**RISTRUTTURAZIONE AZIENDALE MEDIANTE
DEMOLIZIONE E RICOSTRUZIONE
CON DIMINUIZIONE DI ALTEZZE E VOLUMI
DI ALLEVAMENTO AVICOLO CONVENZIONALE ESISTENTE**

**OGGETTO: Istruttoria ai fini del rilascio dell'autorizzazione ex ar. 7 del
R.D.L. 3267/1923 e art. 150, comma 2°, L.R. 3/99**

Osservazione PAI Variante 2016 Riperimetrazione FAVI - scala 1:10.000

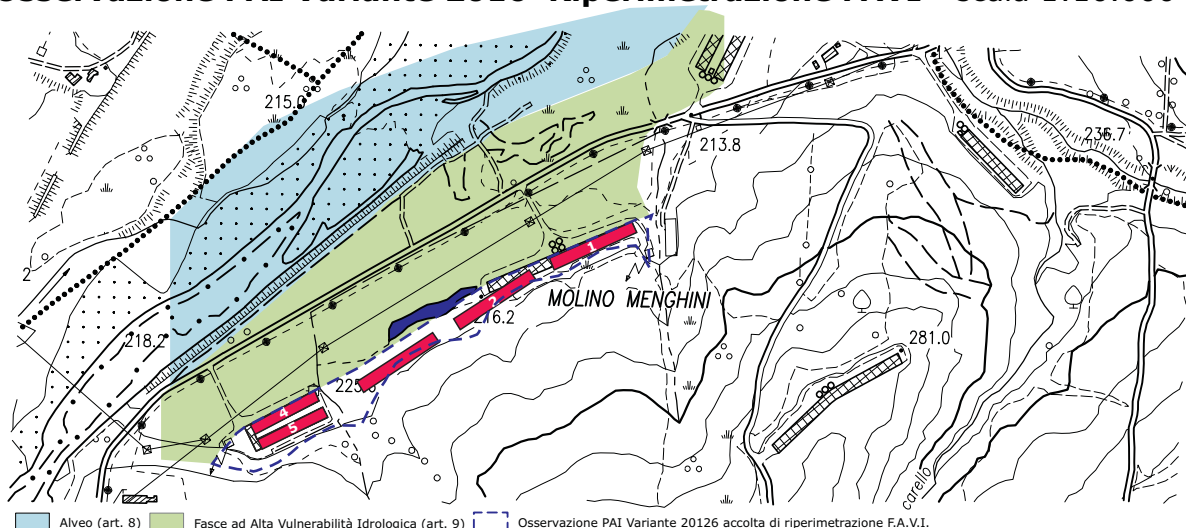
Il Comune di Maiolo trasmette l'osservazione avanzata al Comune stesso dalla Società Agricola Fileni s.r.l. a firma del Legale Rappresentante Giovanni Fileni. L'osservazione è corredata da una Relazione Geologica Gemorfologica Idrogeologica "Proposta riperimetrazione ad alta vulnerabilità idrologica in località Cavallara, Comune di Maiolo" redatta dal geologo Fabio Fabbri in data dicembre 2016 e da integrazioni volontarie contenenti prove di permeabilità in sito, trasmesse direttamente alla Regione dal geologo Fabio Fabbri per conto della Società Agricola Fileni (Prot. RER PG/2017/284064 del 12/04/2017 e PG/2017/655426 del 11/10/2017). Sulla base della documentazione fornita si chiede di escludere dalle Fasce di alta vulnerabilità idrologica una porzione di terreni in località Cavallara su cui insistono alcuni edifici di un centro zootecnico di proprietà della Società Agricola Fileni.

Da quanto si evince dalla documentazione fornita, nell'area indagata è presente uno strato di terreno di riporto definito "argilla di riporto", spesso da 2,5 a 3,5 metri, al di sotto e a valle del quale sono presenti ghiaie e sabbie. Le prove di permeabilità mostrano che questi terreni hanno valori di permeabilità compresa tra 10^{-6} e 10^{-7} m/s ovvero permeabilità da bassa a molto bassa. Si ritiene pertanto che il terreno di riporto garantisca un'adeguata protezione del materasso ghiaioso sottostante e adiacente, per cui l'area in esame può essere esclusa dalle Fasce di alta vulnerabilità idrologica. Si propone pertanto all'Autorità di bacino di modificare le Fasce di alta vulnerabilità idrologica escludendo la striscia di terreno rappresentata nella figura di pag. 11 della Relazione integrativa datata ottobre 2017.

Osservazione accolta
